Comune di Pogliano Milanese

Sistemazione e messa in sicurezza delle vie Mazzini, Pellico e Cantone

VARIANTE FINALE

Planimetria del progetto approvato
Tratto E

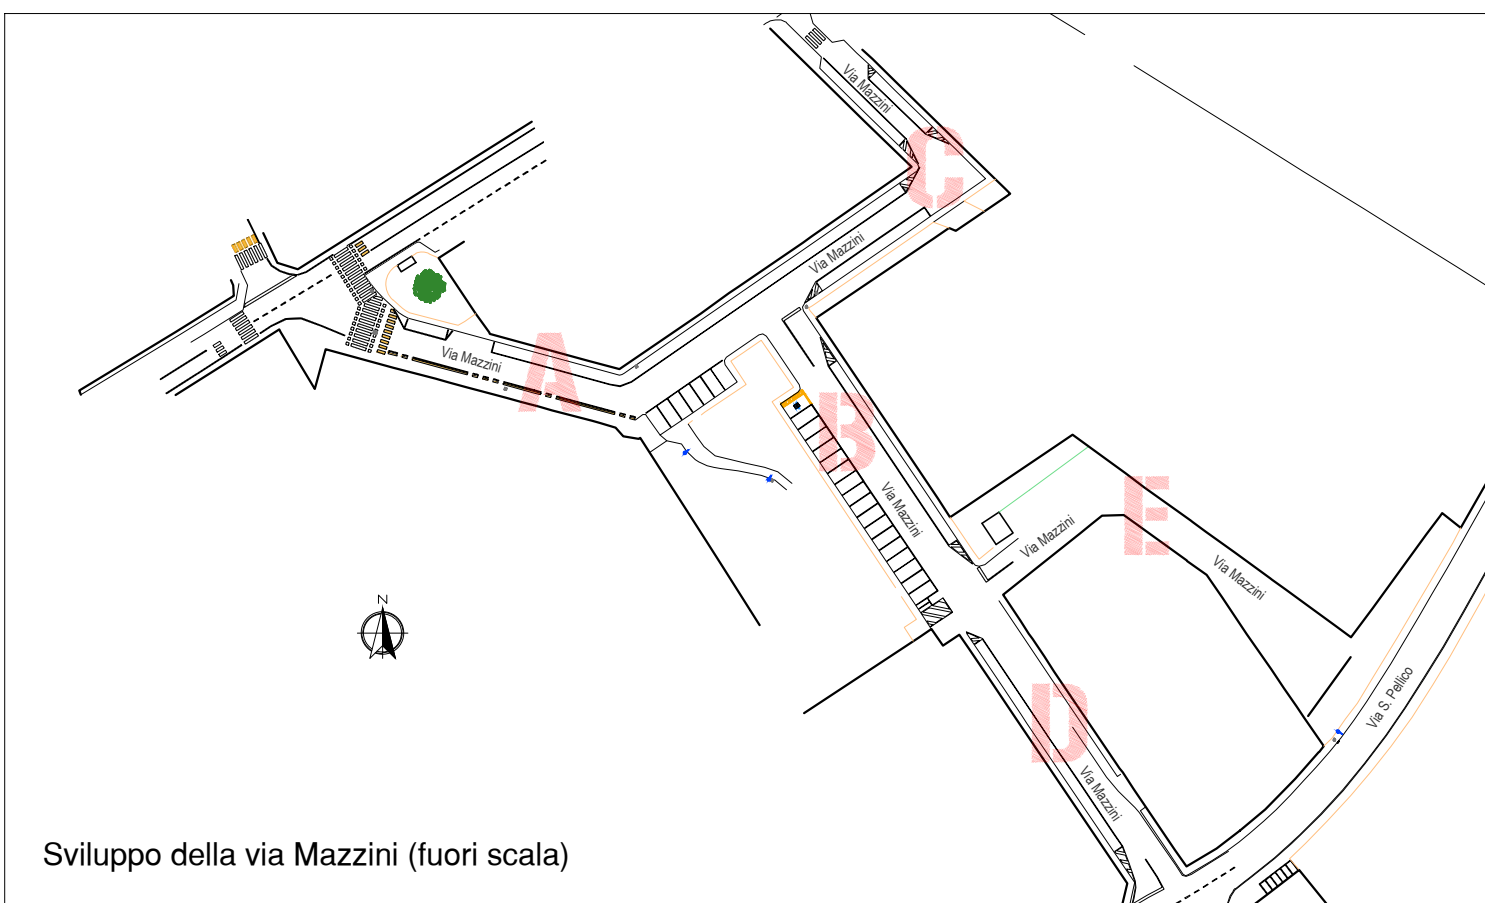
Individuazione dei punti interessati da varianti
